Postępowanie o udzielenie zamówienia publicznego prowadzone w trybie podstawowym na zadanie inwestycyjne:  
„Rozbudowa hydroforni Niedźwiada Kolonia”, które jest realizowane w ramach środków  
Rządowego Funduszu Polski Ład: Program Inwestycji Strategicznych.

Numer sprawy: RL.271.27.2022

### WYJAŚNIENIA

#### SPECYFIKACJI WARUNKÓW ZAMÓWIENIA

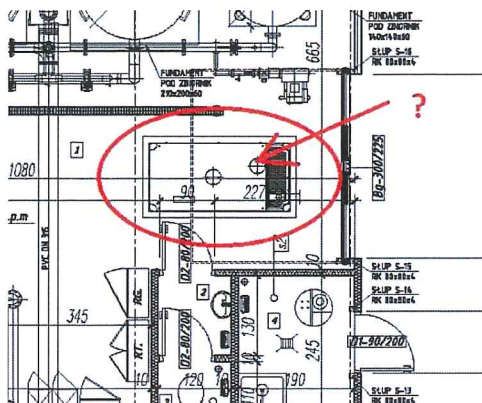
Pytanie 3. Co to jest za urządzenie przedstawione na poniższym rysunku?:

*Odpowiedź: Na rysunku pokazane jest miejsce ustawienia agregatu prądotwórczego na czas jego przechowywania wewnątrz budynku. Celowo przewidziano taki wolny obszar, aby bez problemu można go tam postawić i w razie potrzeby szybko wyprowadzić na zewnątrz w celu uruchomienia.*
